Groupe de travail des dispositions générales de sécurité

113^e session

Rapport du Groupe de travail des dispositions générales de sécurité sur sa 113^e session (10-13 octobre 2017)

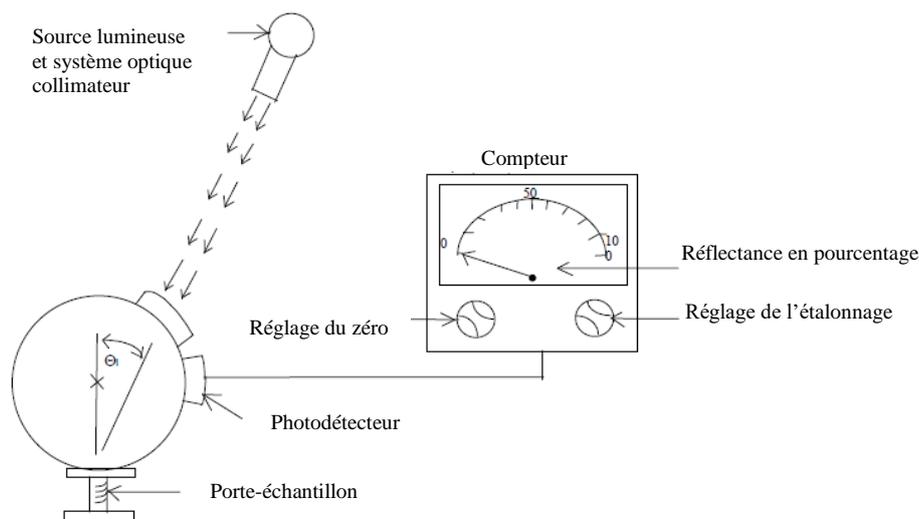
2. Pour déterminer les valeurs de réflectance ρ_1 , ρ_2 et ρ_d on utilise une sphère intégrante conformément à la norme CIE 38:1977.

La valeur de réflectance doit être lue directement sur le cadran de l'appareil de mesure ou calculée par la formule suivante :

$$\rho = \frac{\Phi_2}{\Phi_1}$$
